Deliberazione della Giunta Regionale 13 aprile 2026, n. 8-2423

Piano paesaggistico regionale (Ppr) approvato con la D.C.R. 233-35836 del 3 ottobre 2017. Ridefinizione, ai sensi dell'articolo 45, comma 5, delle Norme di attuazione del Ppr, della rappresentazione dei tracciati di corpi idrici e dei laghi e territori contermini nei comuni di Altavilla Monferrato (AL), Costigliole d'Asti (AT), Felizzano (AL), Fubine Monferrato (AL), Isola d'Asti (AT), Paesana ..

ALLEGATO 1

Stralcio Tavola P2 modificata con evidenziato il tracciato eliminato del Rio Frasaglie
Tavola in scala 1:25.000

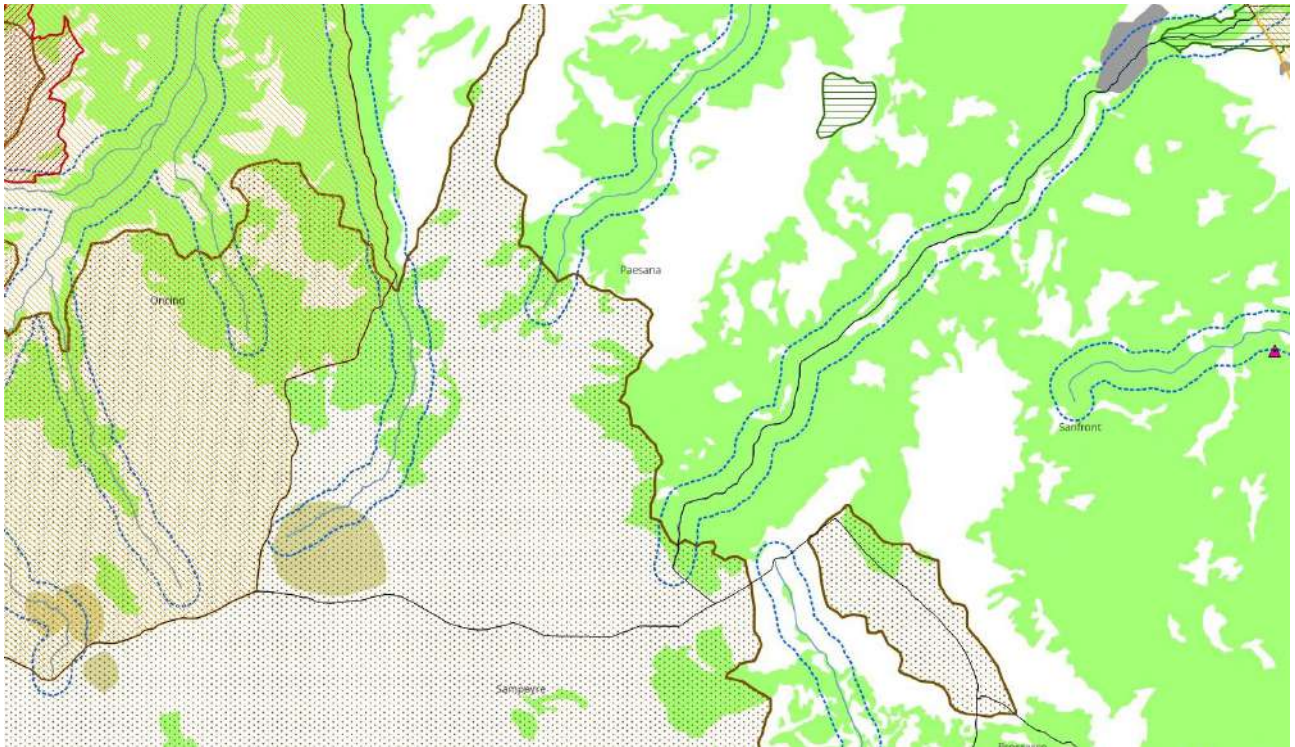
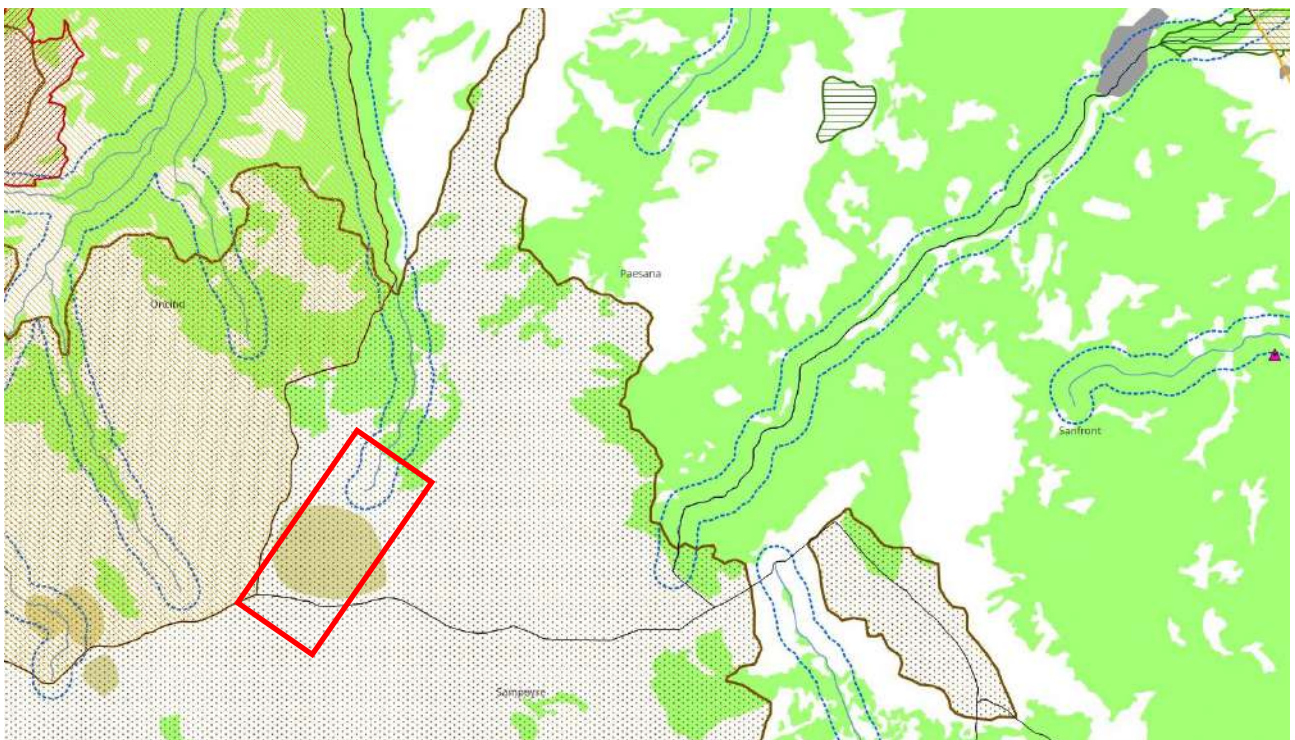
- il “Rio Frasnaglie”, tutelato “dallo sbocco alla confluenza dell'emissario dei Laghi di Lozet”, ricadente nel Comune di Paesana (CN): il tracciato viene modificato in riduzione seguendo le indicazioni presenti negli elenchi del Regio Decreto 1775/1933; il Comune ha indicato in cartografia l'effettivo percorso descritto negli elenchi del R.D. 1777/1933 e nei documenti tecnici descrive la correzione come “Modifiche in fase di adeguamento, riferimento al Decreto Regio (vedasi .dbf lett- c corpi idrici lineari)” Inoltre, in zona Meire di Luzet, si rileva uno scostamento rispetto al dato originario del Ppr, riconducibile a un adeguamento del tracciato alla scala locale;

Stralcio Tavola P2 modificata con evidenziata la rappresentazione del Laghetto del Comune di Paesana

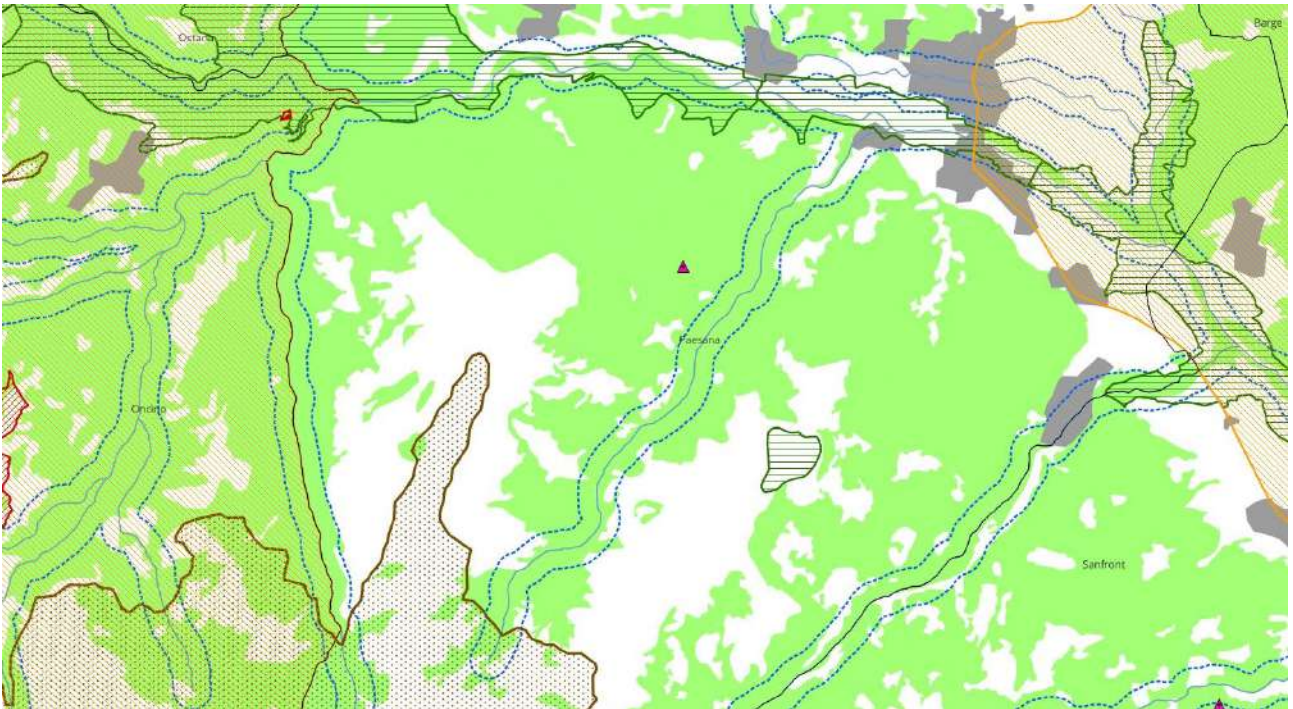
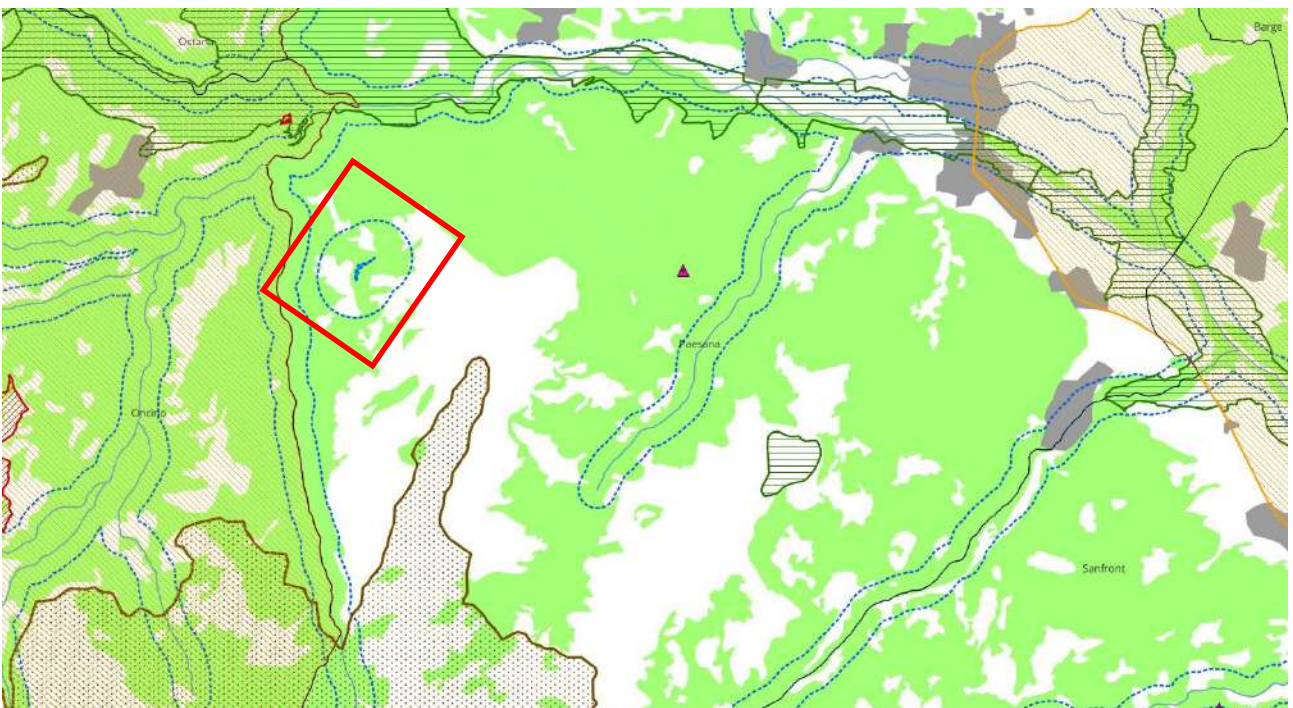
- risulta inoltre che, sulla base degli approfondimenti effettuati, si rende necessario inserire tra i

laghi tutelati ai sensi dell'articolo 142, comma 1, lettera b), la rappresentazione del "Laghetto del Comune di Paesana" con la relativa fascia di tutela paesaggistica.
